חוות דעת הנדסית - בדק בית

כתובת: [REDACTED]

סוג הנכס: דירת מגורים, 5 חדרים (דירת גן)

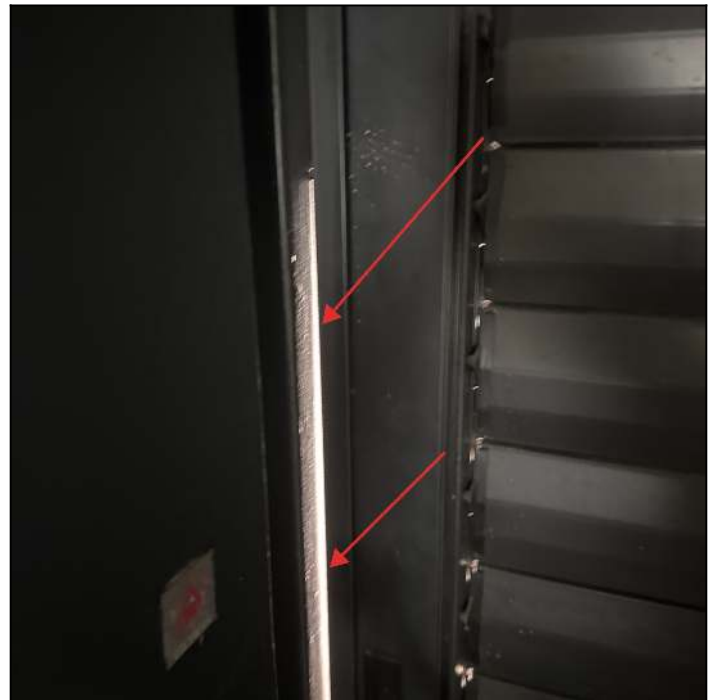
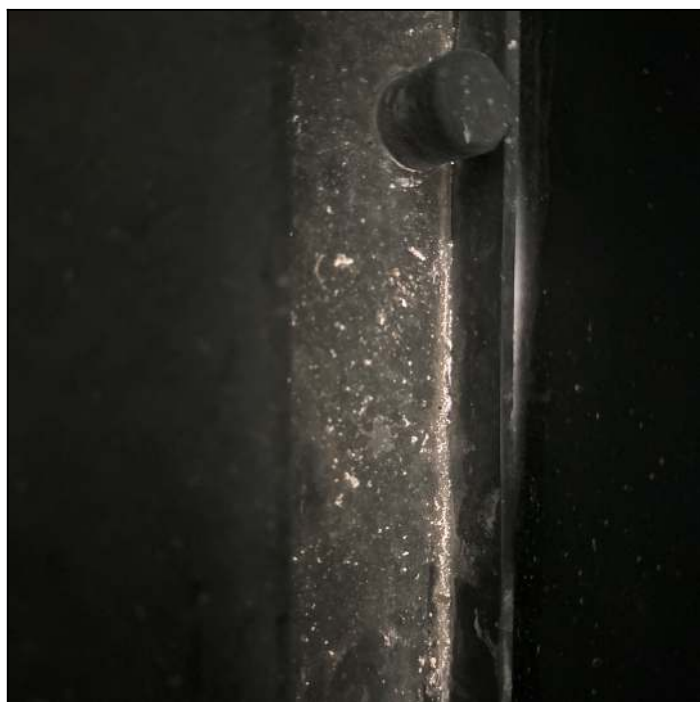
1.4 ממצא	מלבן דלת כניסה ראשית נימצא עם שריטות ומעיכות.
מיקום	חדר כביסה יציאה לגינה
המלצה	יש לתקן את הפגמים ולחדש צביעה עם צבע יסוד מתאים עד לגימור חלק ואסתטי
תקן	[תקן 5044 חלק 2 סעיף 3.3.1.]
מחיר	1,200 ש"ח (מחיר ליחידה: 1,200 ש"ח, כמות: 1 קומפ')

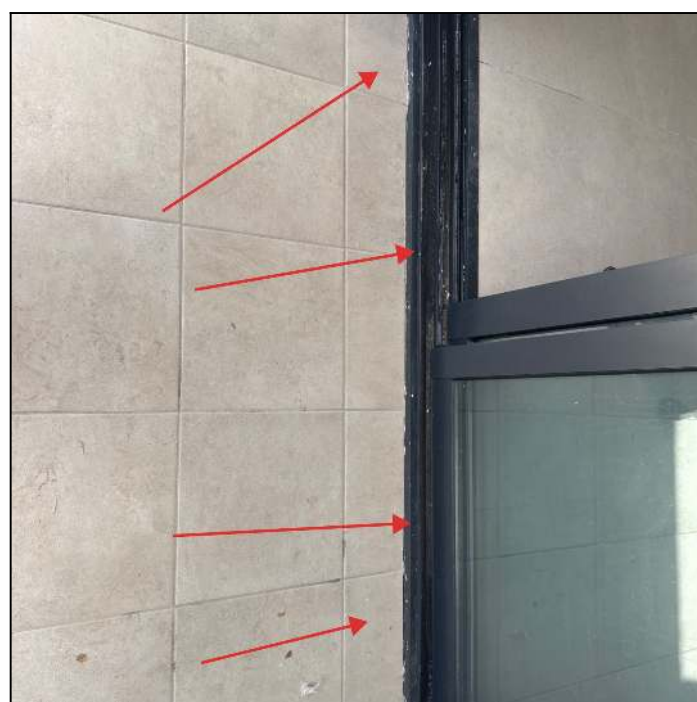
2.2 ממצא	לא בוצע איטום גמיש סביב לפרופילי האלומיניום
מיקום	חדר דיור (סלון) - ויטרינה
המלצה	לבצע חומר איטום גמיש (תקן 4068.1 טבלה 2) בכל המישקים מסביב למשקוף החלון לפי תקן
תקן	[תקן 4068 חלק 1 סעיף 5.1] + [תקן 1068 חלק 2 סעיף 203.1]
מחיר	250ש (מחיר ליחידה: 250ש, כמות: 1 קומפ')

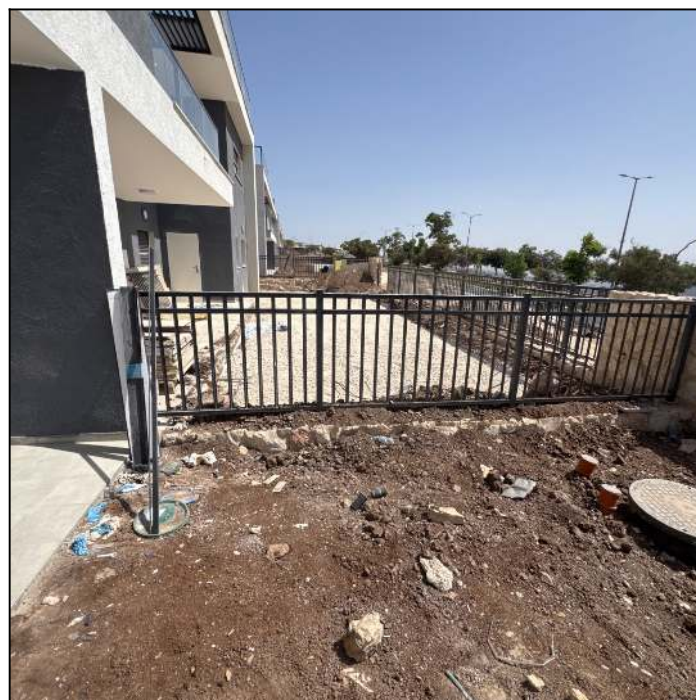
2.4 ממצא	בחלונות האלומיניום חסרים מכסים בקצוות הפרופיל, דבר הפוגע בגמר ויוצר קצוות חדים העלולים לגרום לפציעות בשימוש.
מיקום	חדר שינה 1 + 2
הערה	קצוות חדים מהווים מפגע בטיחותי ופוגעים במראה האסתטי של המערכת; האחריות להשלמת הגמר חלה על הקבלן.
המלצה	להשלים מכסי קצה מתאימים לכל הפרופילים הפתוחים בהתאם לסוג החלון והפרופיל.
מחיר	250 ש"ח (מחיר ליחידה: 50 ש"ח, כמות: 5 קומפ')

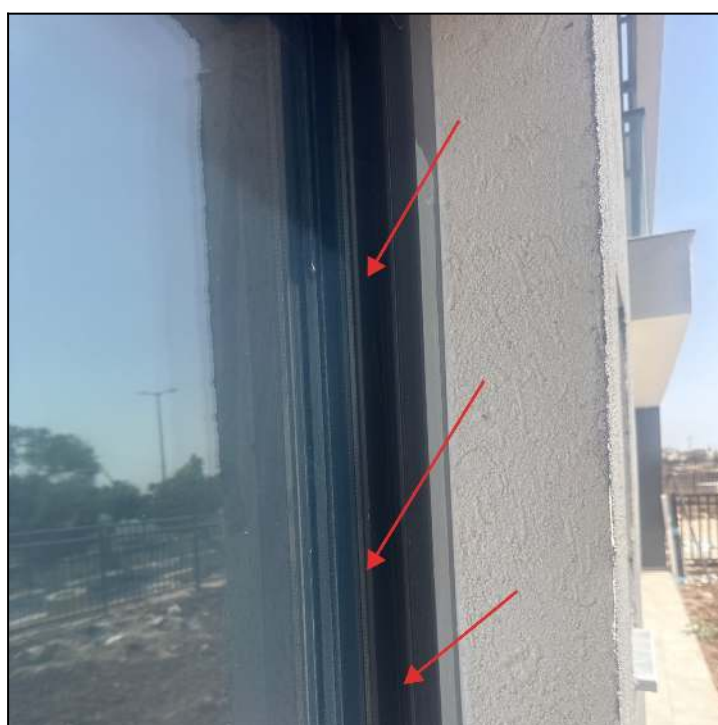
2.7 ממצא	חסר מברשת בפרופיל ובמסילת התריס
מיקום	חדר שינה 2
המלצה	יש להרכיב לשם מניעת התנודדות וחדירת רוחות ומזיקים אל הבית.
תקן	תקן 4068 סעיף 7.1
מחיר	250 ש"ח (מחיר ליחידה: 250 ש"ח, כמות: 1 קומפ')

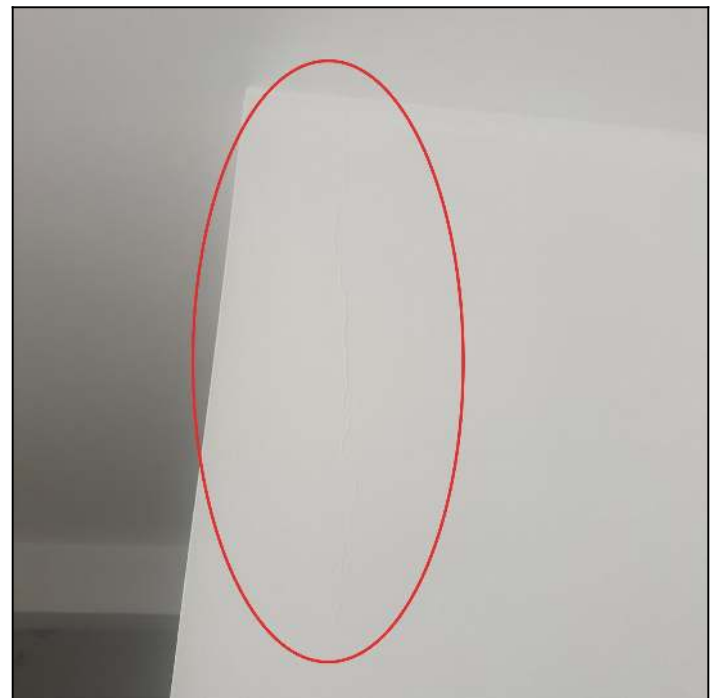
3.2 ממצא	בכל רחבי הנכס נדרשים תיקוני טיח וצבע, לרבות סדקים, חורים, קילופי צבע וחוסר אחידות בגמר הקירות והתקרות.
מיקום	כלל הבית - מפורט ע"ג התמונה
הערה	המחיר לפי יום עבודה לפועל 1 + חומר .
המלצה	יש לבצע תיקוני טיח וצבע עד לקבלת מראה אחיד ואסתטי
תקן	[תקן 1920 חלק 2 סעיף 6.2 וסעיף 6.3]
מחיר	4,500 ש"ח (מחיר ליחידה: 1,500 ש"ח, כמות: 3 ימי עבודה)

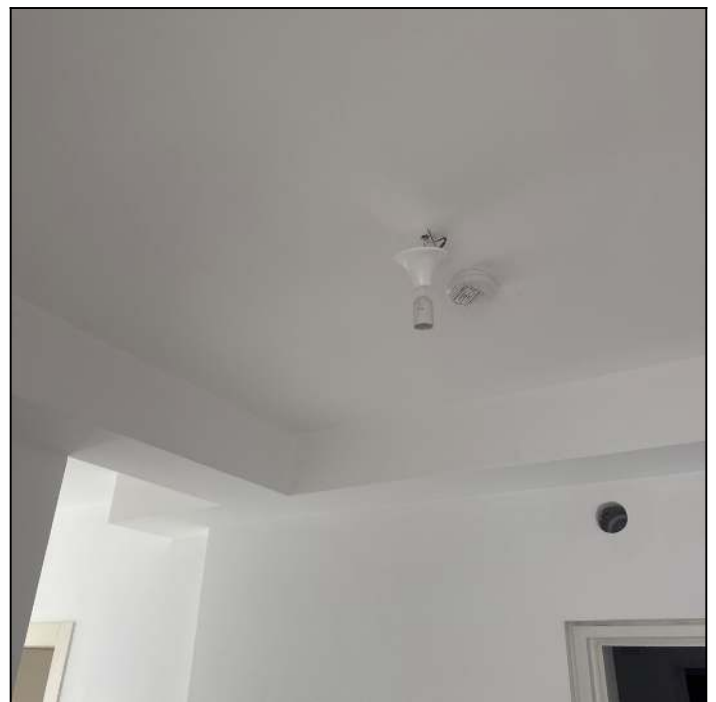
4.2 ממצא	נקודות גופי תאורה מותקנות באופן רופף ואינן מקובעות לקיר/תקרה
מיקום	כלל הבית - מפורט ע"ג התמונה
המלצה	יש לחזק ולקבע נקודות התאורה לקיר/תקרה שלא יהווה מפגע בטיחותי.
תקן	[תקנות החשמל (מעגלים סופיים עד 1000 וולט)]
מחיר	400 ש"ח (מחיר ליחידה: 50 ש"ח, כמות: 8 קומפ')

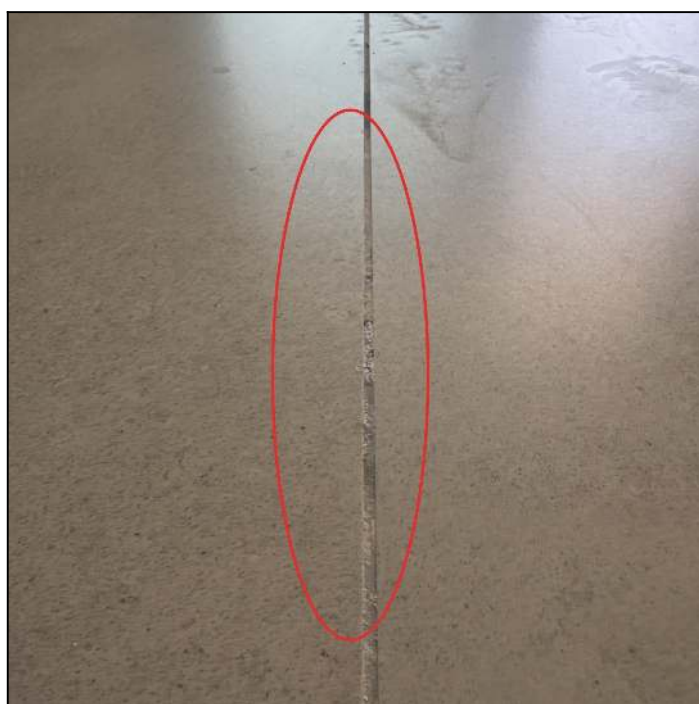
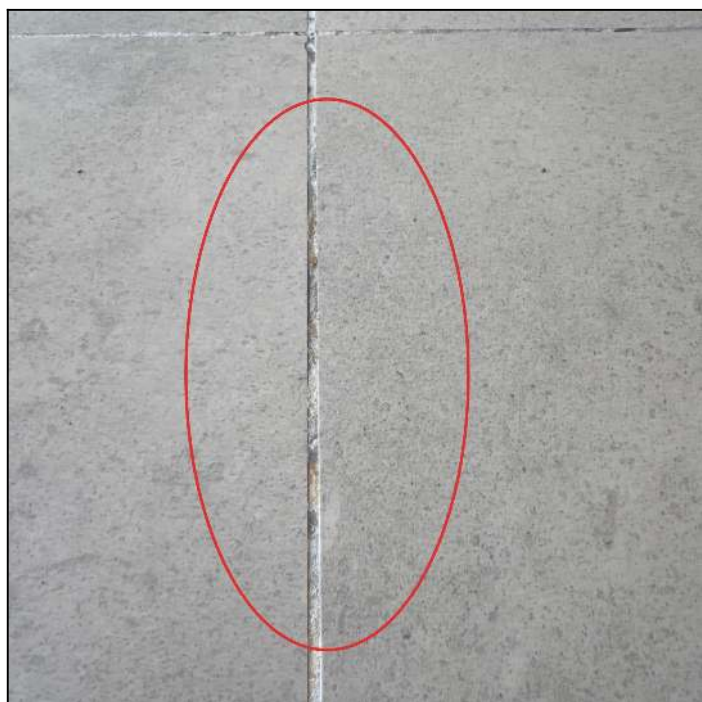
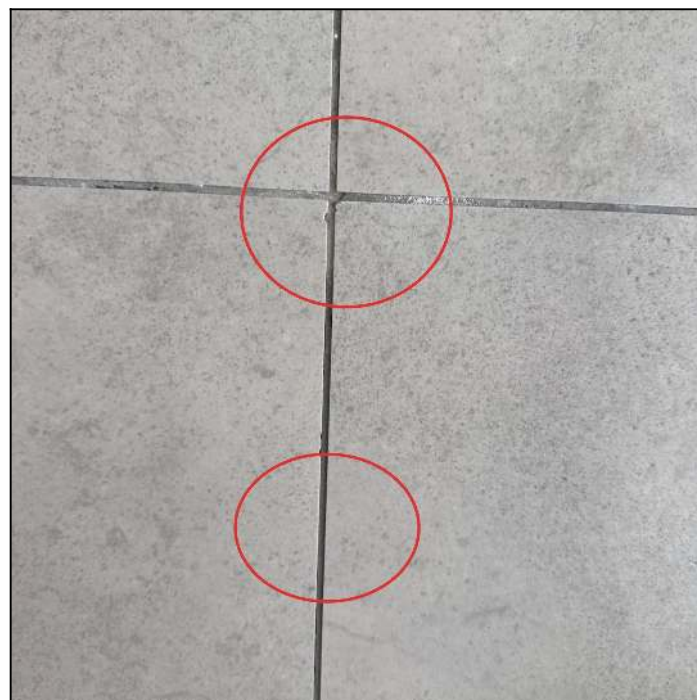
5.1 ממצא	בחלל הסלון נראתה תפרחת ירוקה / לבנה בין אריחי הקרמיקה, באזור הפוגות, מעל ומתחת לשכבת הרובה. התופעה מצביעה על הצטברות לחות מתחת לריצוף או חדירת רטיבות מקומית.
מיקום	חדר דיור (סלון)
הערה	תפרחת או ירוקת מעידות לרוב על חדירת מים דרך שכבות הריצוף או על איטום לקוי, ומחייבות טיפול למניעת נזק עתידי לרובה ולאריחים.
המלצה	לבדוק את מקור הלחות בעזרת מד לחות או מצלמה תרמית, לייבש את השטח, להסיר את הרובה הקיימת ולבצע רובה חדשה מחומר תקני מתאים לסביבה רטובה.
תקן	[תקן 1555 חלק 3 סעיף 3.1 + 5.1.4.1]
מחיר	1,800 ש"ח (מחיר ליחידה: 1,800 ש"ח, כמות: 1 קומפ')

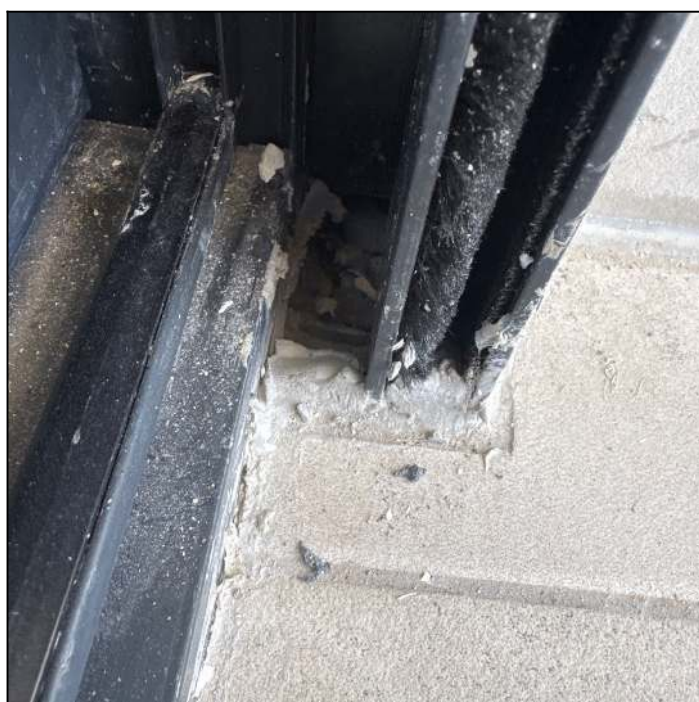
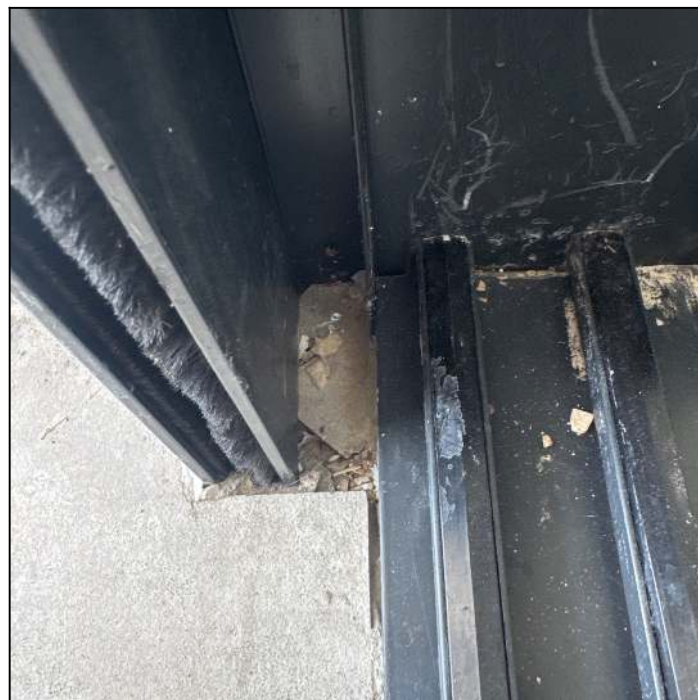
5.3 ממצא בתחתית פרופיל חלון הוויטרינה, באזור המסילה, נמצא פתח בריצוף / אזור ללא ריצוף, העלול לאפשר חדירת מים אל תוך חלל הדירה.	מיקום חדר דיור (סלון)
הערה קיים חשד כי פתח זה מהווה מקור אפשרי למים שנצפו בחלל הסלון. מומלץ לבצע בדיקת הצפה מקומית לאימות הקשר.	המלצה לסגור את הפתח באמצעות ריצוף או חומר איטום מתאים, בהתאם למפלסים ולפרטי החיבור בין המסילה לרצפה, על מנת למנוע חדירת מים.
תקן [תקן 1555 חלק 3 סעיף 5.1.2] + [תקן 314]	מחיר 1,200 ש"ח (מחיר ליחידה: 1,200 ש"ח, כמות: 1 קומפ')

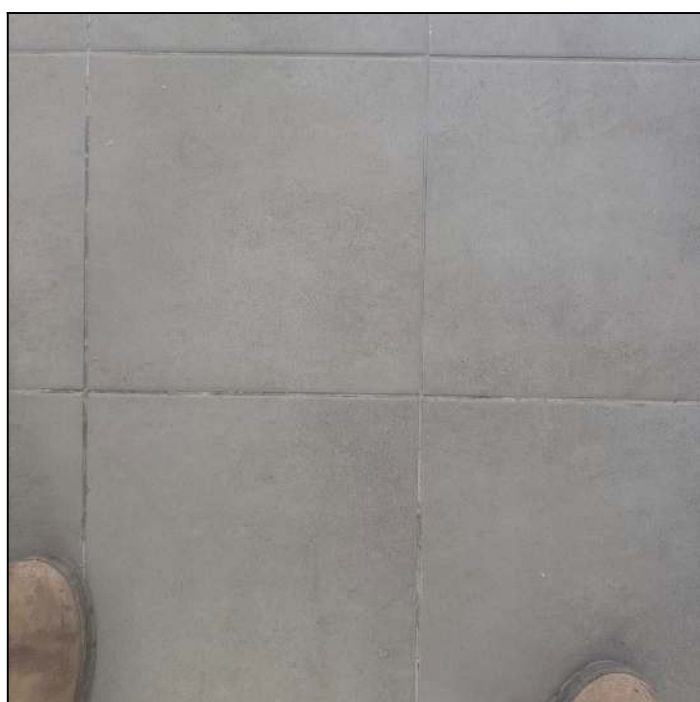
5.4 ממצא	מישקי הריצוף נמצאו עם הבדלי גוון בצבע הרובה שבוצע בריצוף
מיקום	חדר רחצה כללי
המלצה	יש לחרוץ את הרובה ולבצע מחדש בגוון אחיד ותואם את הריצוף
תקן	[תקן 1555 חלק 3 סעיף 5.1.4.4 וסעיף 5.1.5.1]
מחיר	800ש (מחיר ליחידה: 800ש, כמות: 1 קומפ')

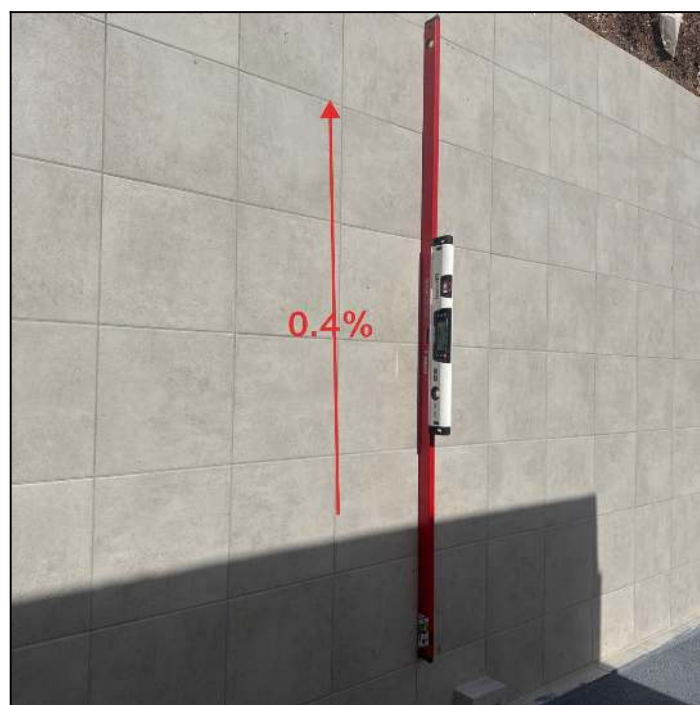
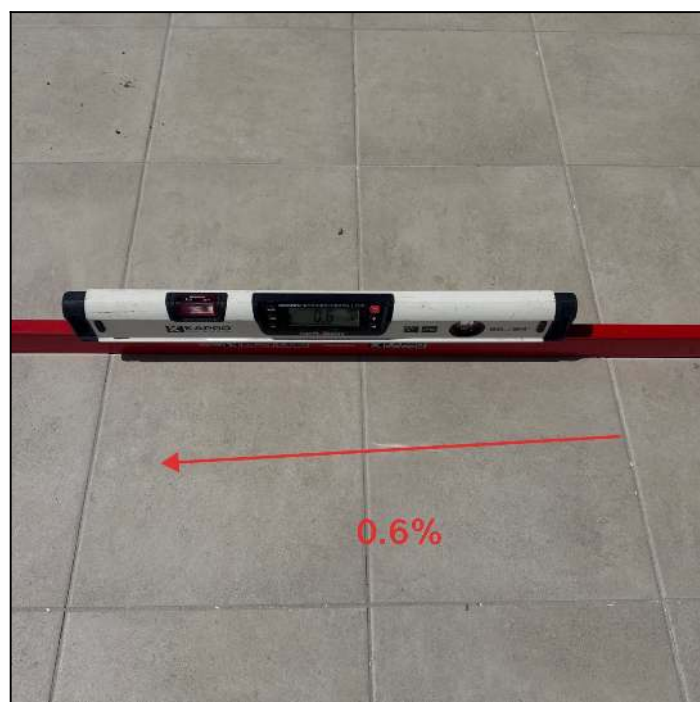
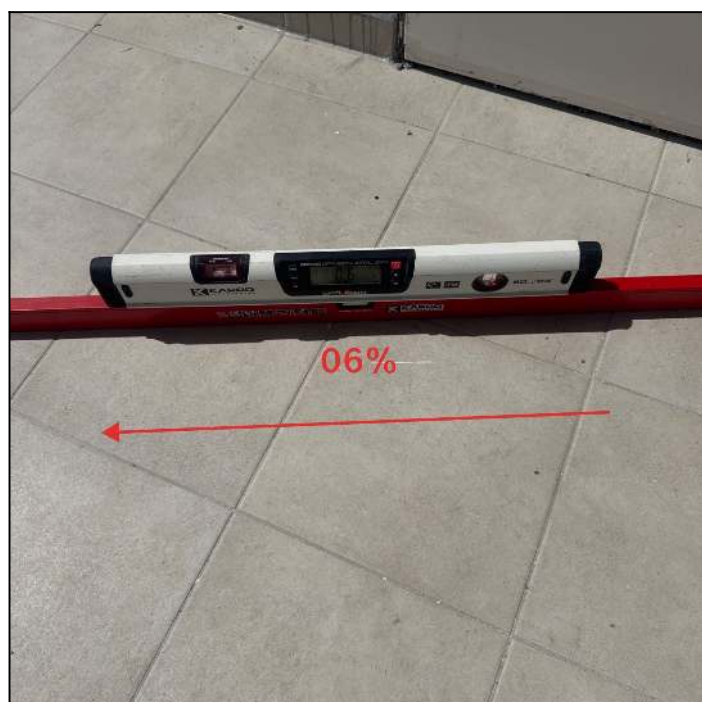
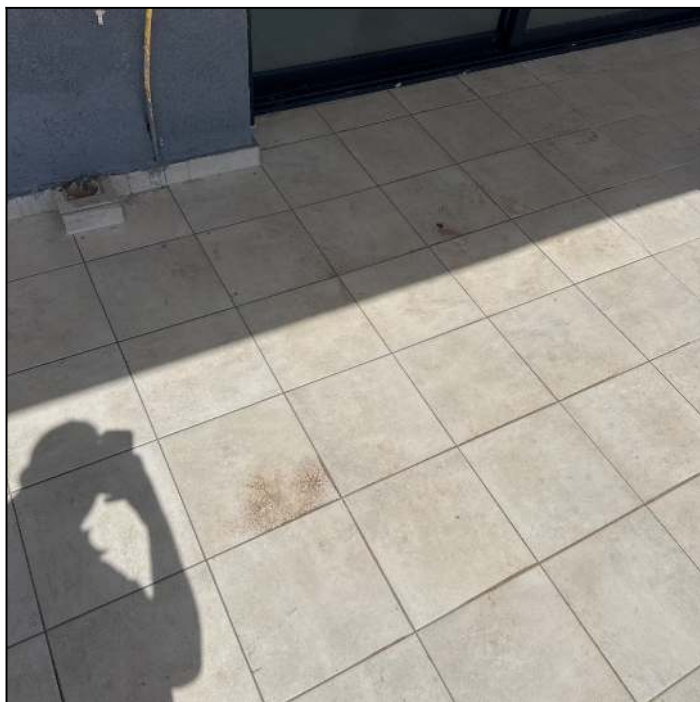
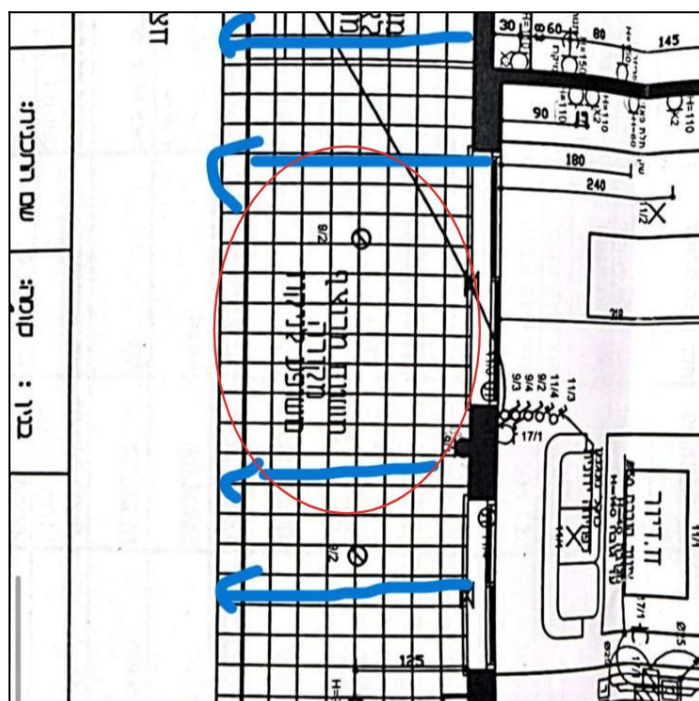
5.5 ממצא	שיפוע מרפסת חוץ נמצא לא תקין - לא בוצע בין 1%-5% כלפי הגינה
מיקום	גינה אזור מקורה
הערה	שיפוע גבוה מ 5% - מעבר לליקוי המקצועי הליקוי הינו מפגע אסטטי ומשמש כמונח כבש . * על אף שבתוכנית המכר צוין כי קיימים שיפועים לכיוון הניקוז, בשטח לא קיימת נקודת ניקוז בפועל. נראה כי המים מתנקזים ישירות אל הגינה, והשיפועים שבוצעו קטנים מהערכים הנדרשים בתקנים.
המלצה	לפרק ריצוף ולרצף את המרפסת לפי התקן שבין 1% ל 5% כלפי פתחי הניקוז, מעל 5% שיפוע המונח בתקן הינו כבש ולכן השיפוע אמור להיות בין 1% - 5%.
תקן	[תקן 1555 חלק 3 סעיף 3.2]
מחיר	2,500 ש"ח (מחיר ליחידה: 2,500 ש"ח, כמות: 1 קומפ')

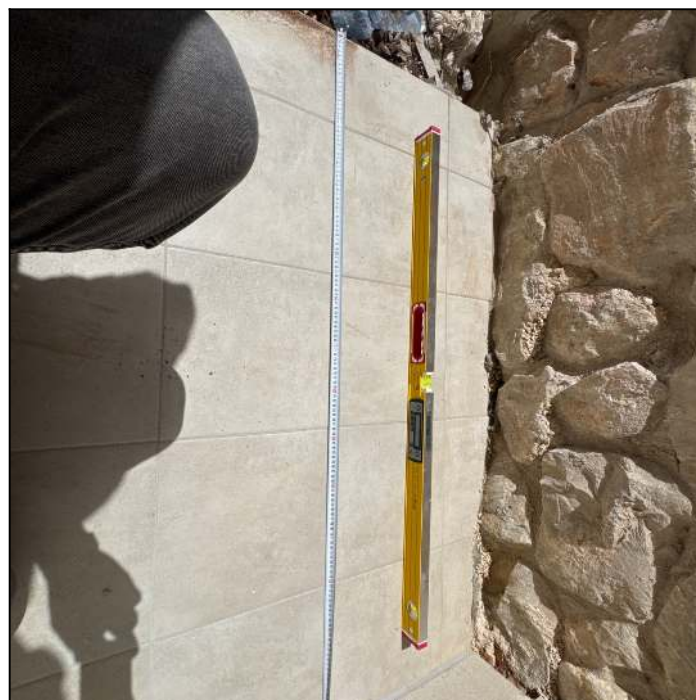
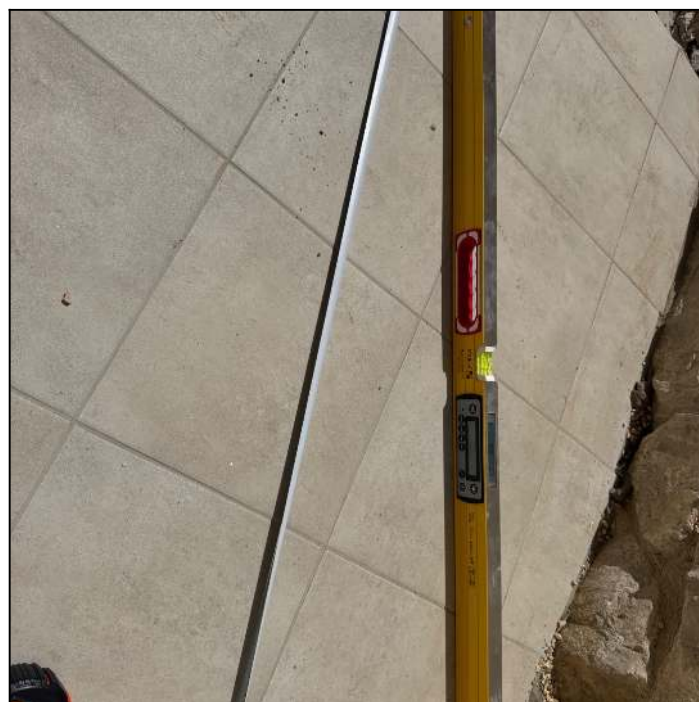
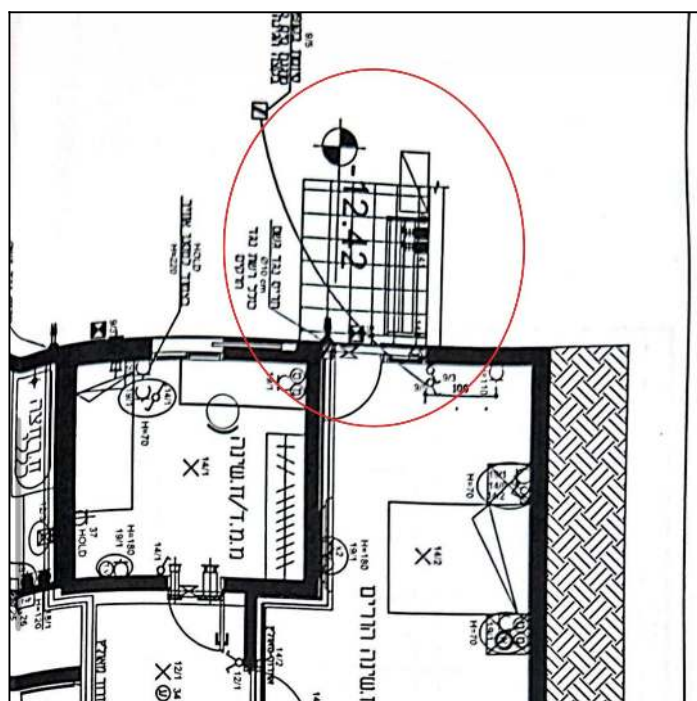
5.6 ממצא	שיפוע מרפסת חוץ נמצא לא תקין - לא בוצע בין 1%-5% כלפי פתח הניקוז
מיקום	מרפסת מחדר שינה
הערה	שיפוע גבוה מ 5% - מעבר לליקוי המקצועי הליקוי הינו מפגע אסטטי . נמדד עם פלס 120 למפתח של 150 מעל 80% משטח החלל
המלצה	לפרק ריצוף ולרצף את המרפסת לפי התקן שבין 1% ל 5% כלפי פתחי הניקוז, מעל 5% שיפוע המונח בתקן הינו כבש ולכן השיפוע אמור להיות בין 1% - 5% .
תקן	[תקן 1555 חלק 3 סעיף 3.2]
מחיר	850ש (מחיר ליחידה: 850ש, כמות: 1 קומפ')
